Zlepšení kvality vod horního povodí řeky Moravy - II. fáze

změnový list č.	Datum předložení	5. 10. 2015
Ev.č.	ZL-031-S-Z-SO 3.010	Datum schválení

Změnový list předkládá:	zhotovitel
Charakter změny:	Práce neobsažené v ZDS xx) Oprava položek dle skutečnosti
Stavba / objekt / úsek:	3. Město Zábřeh / SO 3.010 - LOKALITA SKALIČKA A RAJEČEK

Iniciační dopis - ID-031-S-Z-SO 3.010 - Kolize stoky B3-8 s propustkem v úseku Š78 až Š79

Místo kolize stoky B3-8 se stávajícím
betonovým propustkem

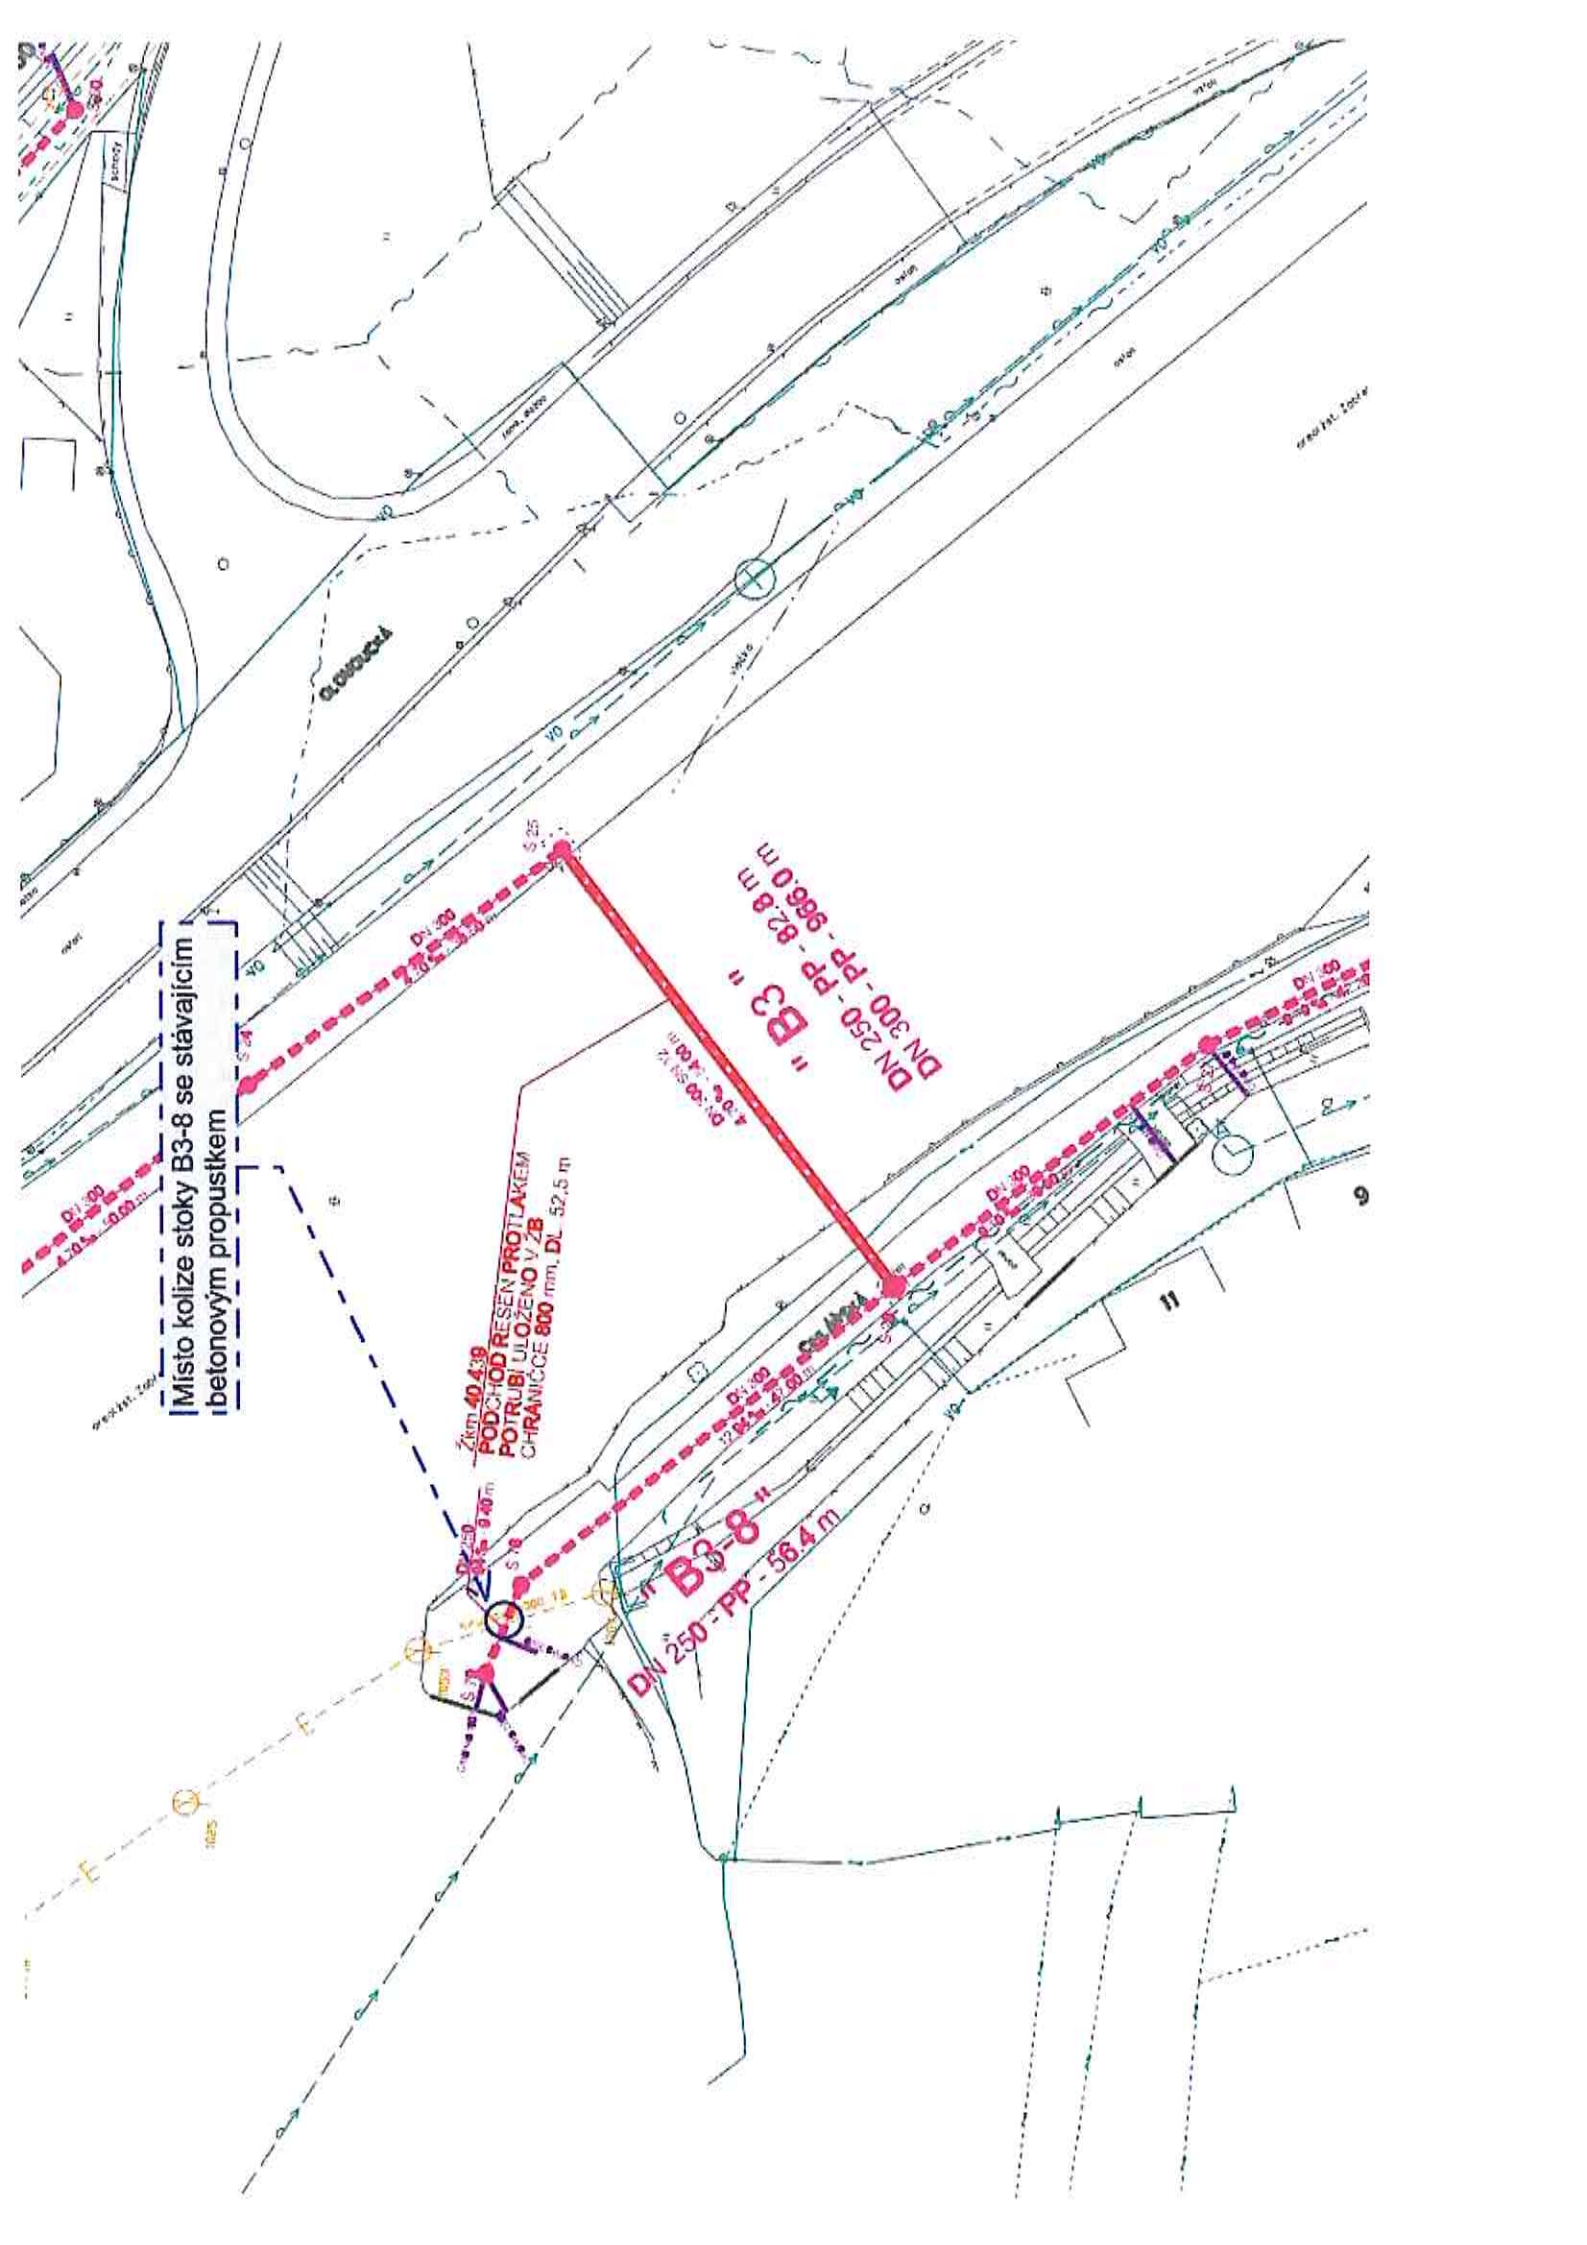
Při realizaci stoky B3-8 bylo zjištěna kolize navržené trasy kanalizace se stávajícím betonovým propustkem

- Provedení jádrového vývrtu min. DN 500 dl. cca 3,5 m
- Změna nivelety položeného potrubí v délce cca 40 m
- Celková změna obehití potoku

Podélný profil stoky B3-8

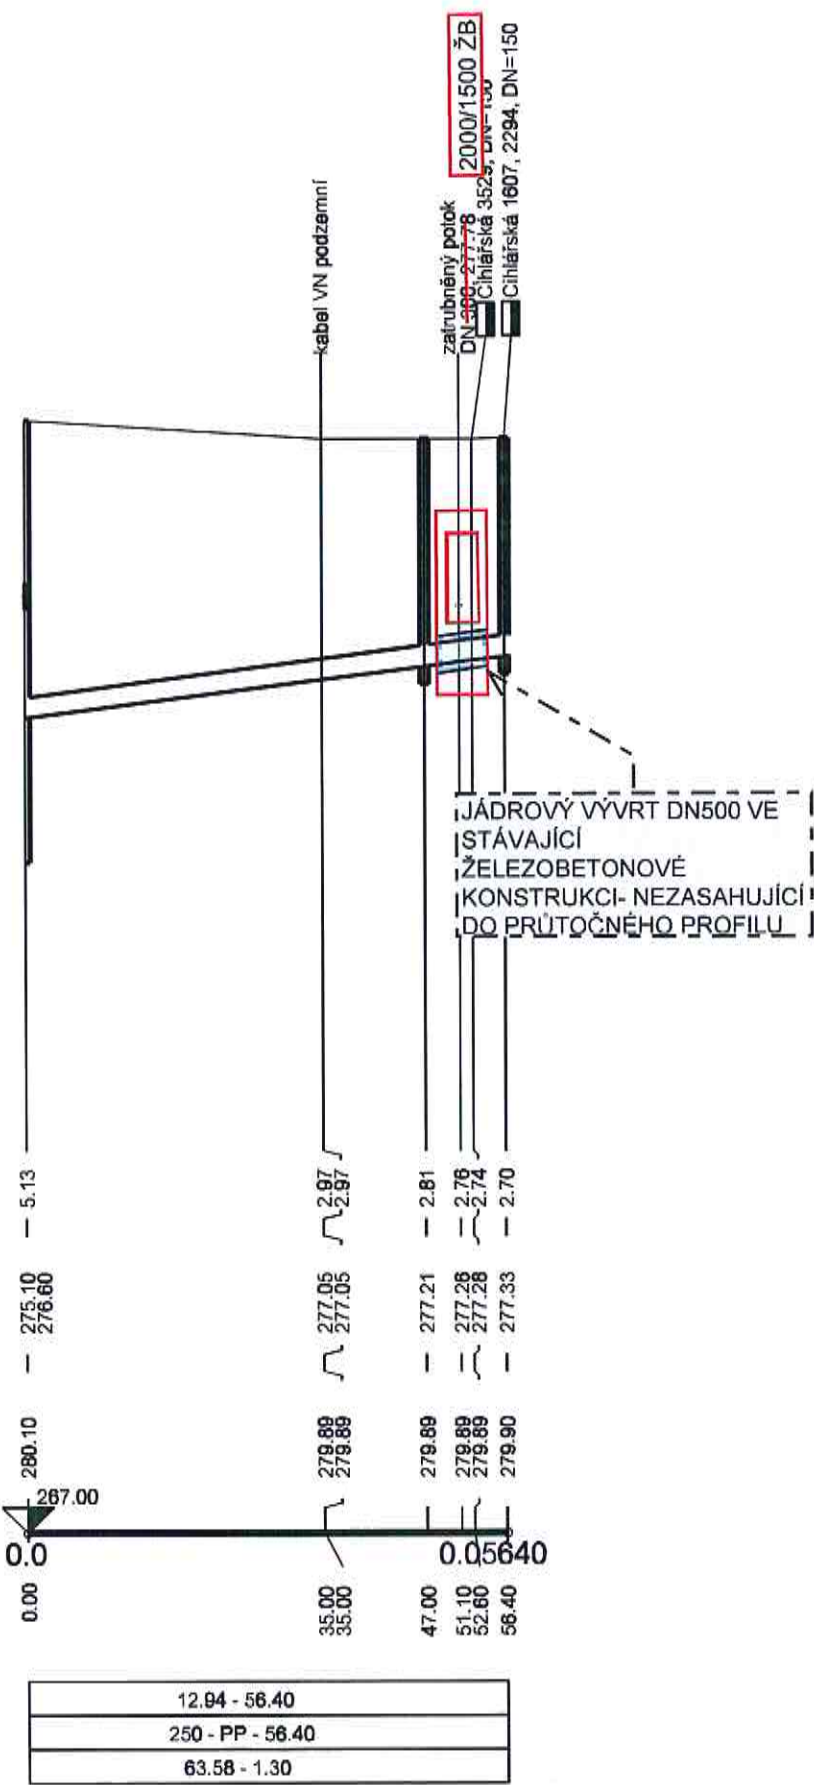
Při realizaci stoky B3-8 na ul. Cihlářská, mezi šachtami Š78 a Š79 bylo zjištěna kolize navržené trasy kanalizace se stávajícím betonovým propustkem DN 1200 ŽB.

Zhotovitel navrhuje provedení podvrtu (jádrového vrtu) propustku v dimenzi DN 500 v délce 3,5 m, a poté vložit kanalizační potrubí DN 250.

Zhotovitele upozorňuje, že v ulici Cihlářské byla na stoce B.3-8 v úseku mezi šachtami Š78 a Š79 zjištěna kolize této stoky se stávajícím propustkem DN 1200 ŽB na potoce Vesna. Niveleta stoka zasahuje do podkladních vrstev propustku. Zhotovitel navrhuje provedení podvrtu propustku v dimenzi DN 500 v délce cca 4 m a následně vložení kanalizačního potrubí DN 250.

Projektant s návrhem změny souhlasí, neboť konkrétní situaci nebylo možno předvídat. Dimenze potrubí propustku i její poloha jsou odlišné od podkladů, které byly k dispozici v době zpracování zadávací i realizační dokumentace.
